ATA DE REUNIÃO DO AGENTE DE CONTRATAÇÃO E EQUIPE DE APOIO

Processo n.º 41623 / 24

Concorrência eletrônica: n.º 06 / 24

Ref.: Impugnação apresentada pela empresa Rual Construções e Comércio Ltda.

Conforme Memória de Cálculo de Quantidades pag. 99

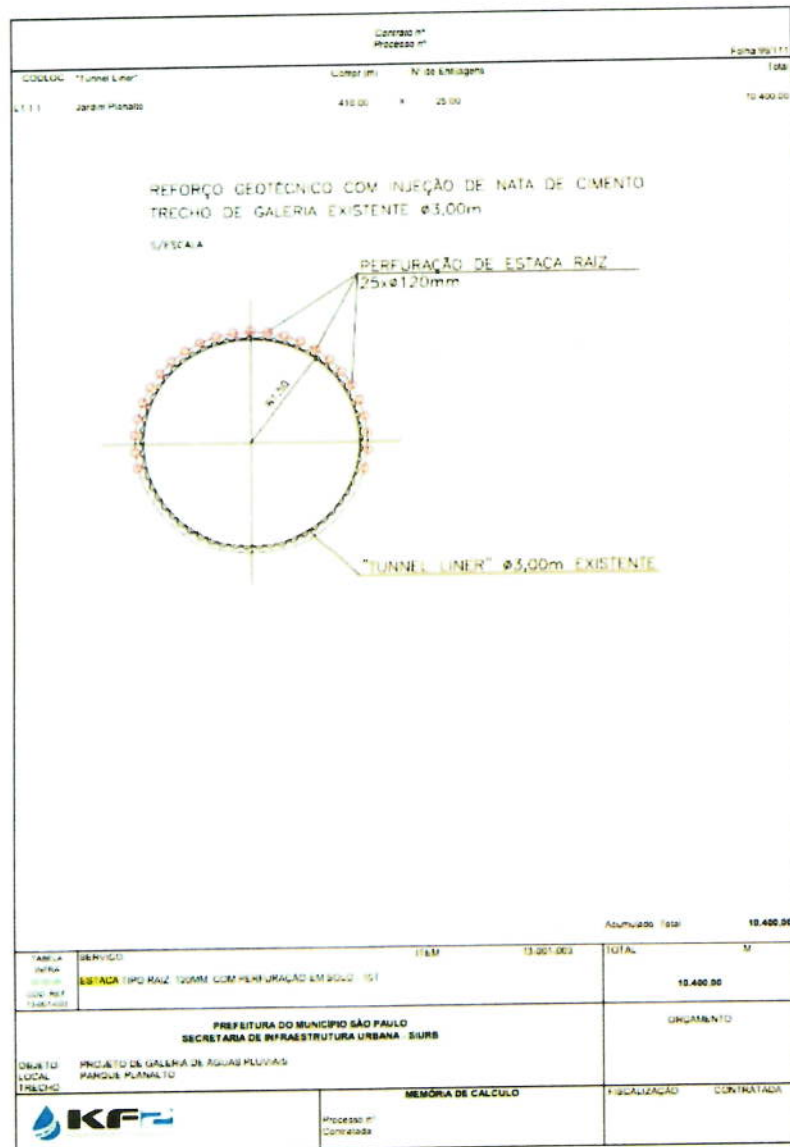
2. Neste sentido, as exigências contidas no item 9.4. do Instrumento Convocatório são flagrantemente descabidas ao solicitarem atestação de serviços não contidos em projeto e fornecimento de materiais.

3. Dentre os atestados solicitados às licitantes, pelo edital, constam:

Estaca tipo raiz, 120mm, com perfuração em solo, 15t;

A Estacas Raiz de 120mm são correspondentes a perfuração necessária para a execução das enfilagens para o reforço geotécnico com injeção de nata de cimento, no trecho de galeria existente Ø3,00m.

Poderão ser aceitos Atestados que comprovem a execução de perfuração para Estacas Raiz de 120mm. Uma vez que, os fornecimentos de materiais não estão inclusos na referida composição de preço unitários para o item 13.001.003.
